施工质量验收服务报告

小区名称: 金融家二期

验收时间: 2020/6/17

房屋地址：	金融家二期82-101
房屋面积：	108m ²

验收项目：	水路改造 (验收17项)
不合格 (1)	
验收节点：	淋浴出水口平齐
验收标准：	混水阀冷热出水口平齐

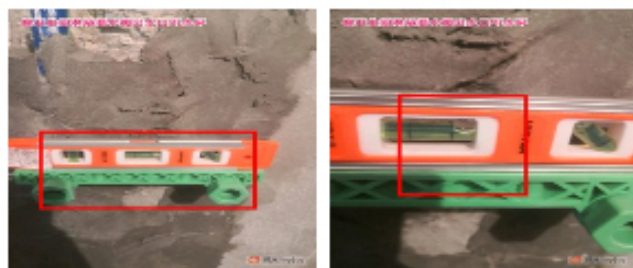
问题描述：	客卫生间淋浴混水阀出水口不水平
隐患说明：	两端不平齐影响安装淋浴器
解决方案：	不平齐的做调平处理

验收节点：	线路分路
验收标准：	线路进行分路时需使用分线盒

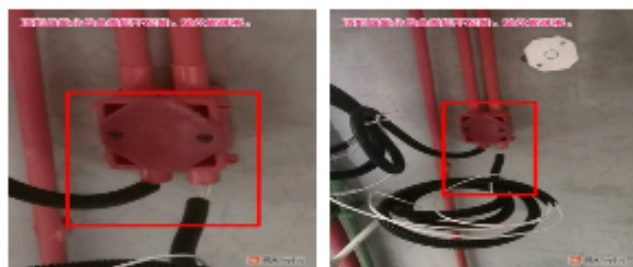
问题描述：	顶部线路分线盒盖板不配套。波纹管脱落。
隐患说明：	安装电器时会导致线皮损伤，后期使用中线路发热短路，甚至引发火灾。
解决方案：	分路处重新安上装分线盒盖板和波纹管
